Comisión Nacional
de Hidrocarburos

Dictamen técnico

Plan de Exploración Modificado de la Asignación

AE-0045-M-Agua Dulce-04

Figura 3. Localización del área de Asignación modificada, indicando el Plan de Perforación de 4 pozos exploratorios.

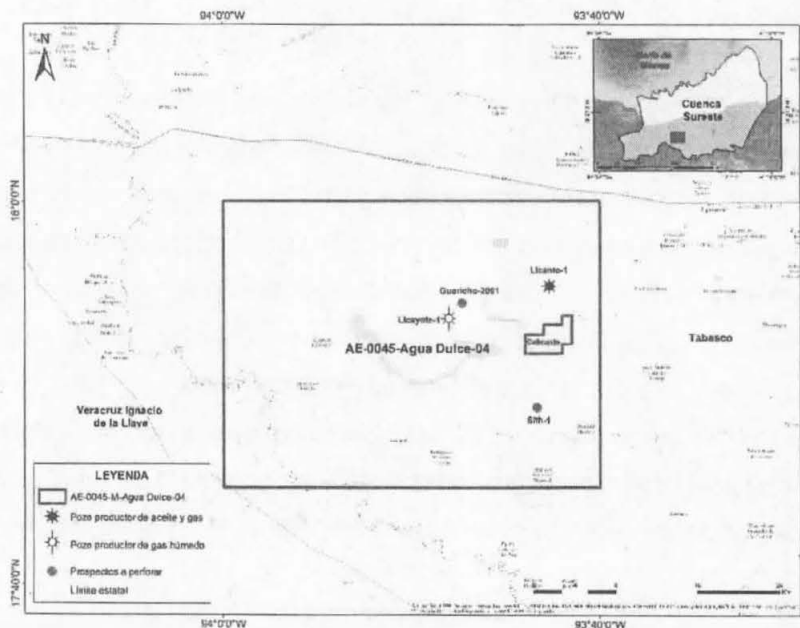
En términos del plan de perforación, el cual concentra la mayor cantidad de inversión, PEP se compromete a perforar 2 pozos exploratorios en 2017, esperando incorporar reservas adicionales por 9.7 MMbpce con un pronóstico de costo de descubrimiento estimado de 1.63 USD/bpce, sustentado con el éxito exploratorio obtenido durante el 2015 con la terminación de 2 pozos exploratorios.

- En relación al programa de perforación de prospectos, se advierte que muestra un avance del 50% para el primer año de actividades, se presentan cambios en el programa anual, con una distribución que incluye dos pozos en el 2015 y dos programados para 2017. Los resultados del primer pozo perforado, el cual resultó productor, motivaron a adelantar la perforación de un segundo, el cual también resultó productor. Este programa que comenzó con resultados positivos, mantiene la premisa de incorporar reservas hacia el año 2017, con la perforación de dos pozos más, que si bien no son los que pronostican el mayor volumen de hidrocarburos a descubrir, si contribuyen a que el proyecto continúe siendo atractivo ya que se espera que con su perforación se pretende incorporar un volumen por casi 10 MMbpce. Por otro lado, el programa de inversiones, el cual considera la perforación de los prospectos Guaricho-2001 y Sith-1, obedece a un cambio de estrategia ya que las profundidades de los prospectos inicialmente propuestas eran mayores a los presentados en la modificación, con lo que se lograría abatir los costos de perforación.

- c) Que para el año 2017 la perforación de dos prospectos exploratorios (Guaricho-2001 y Sith-1) permitirá continuar evaluando el potencial petrolero del Play Mioceno dentro de la Asignación, que en el caso de ser exitosos, podrían incorporar 9.7 MMbpce de reservas de aceite ligero.
